Vorlage		Vorlage-Nr: FB 61/0244/WP18
Federführende Dienststelle: FB 61 - Fachbereich Stadtentwicklung, -planung und Mobilitätsinfrastruktur Beteiligte Dienststelle/n:		Status: öffentlich
		Datum: 15.10.2021
		Verfasser/in: Dez. III / FB 61/200
Quartiersentwicklung Luisenhöfe Umnutzung des Hochbunkers an der Südstraße; hier: Auslobung eines Architektur-Wettbewerbs		
Ziele: Klimarelevanz nicht eindeutig		
Beratungsfolge:		
Datum	Gremium	Zuständigkeit
27.10.2021	Bezirksvertretung Aachen-Mitte	Anhörung/Empfehlung
04.11.2021	Planungsausschuss	Entscheidung

[Wettbewerb Bunker Luisenhöfe, Aachen]

AUSLOBUNG zum Wettbewerb gem. RPW 2013

Flächenverfügbarkeit Lageplan:

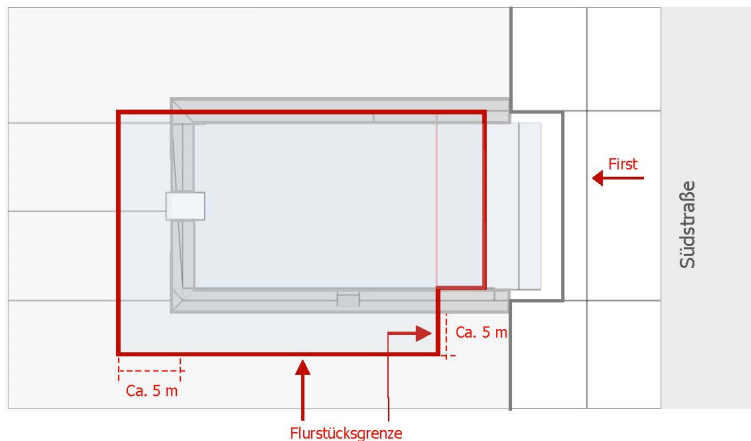
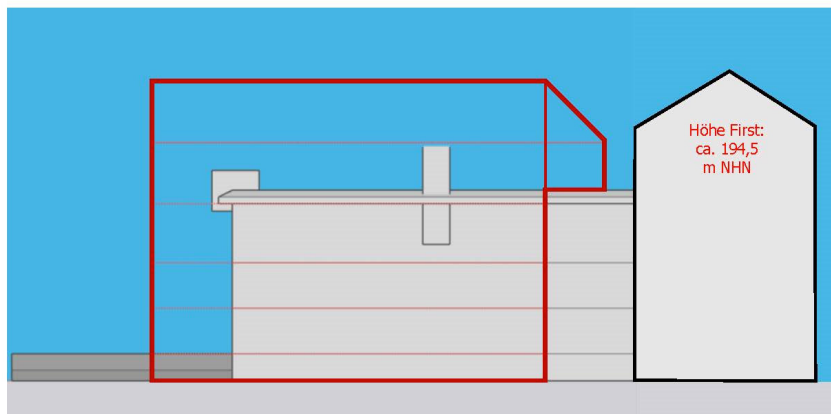
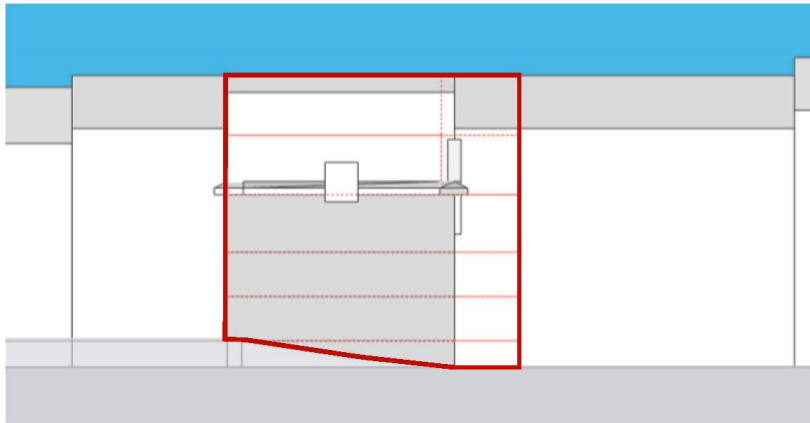
- Anbauten, Auskragungen und Aufstockungen sind nur innerhalb des dargestellten Planungsumgriffs möglich
- Außerhalb der Bunkerhülle dürfen maximal 1.300.800 m² BGF entstehen. Ziel ist eine ästhetische und denkmalwürdige Balance zwischen dem Baudenkmal und neuen Erweiterungen

- Die Aufstockung sollte darf den maximalen Wert von 800 m² BGF nicht überschreiten, kann jedoch auch darunter liegen. Ein direkter Anbau an den Bunker soll nach Möglichkeit nur eingeschossig erfolgen. ~~Mögliche Verschattungen von Wohnungen in der direkten Nachbarschaft (inkl. Gesamtvorhaben Luisenhöfe) sollen vermieden oder abgemildert werden (Bioklimatische Anforderungen nach DIN 5034)~~
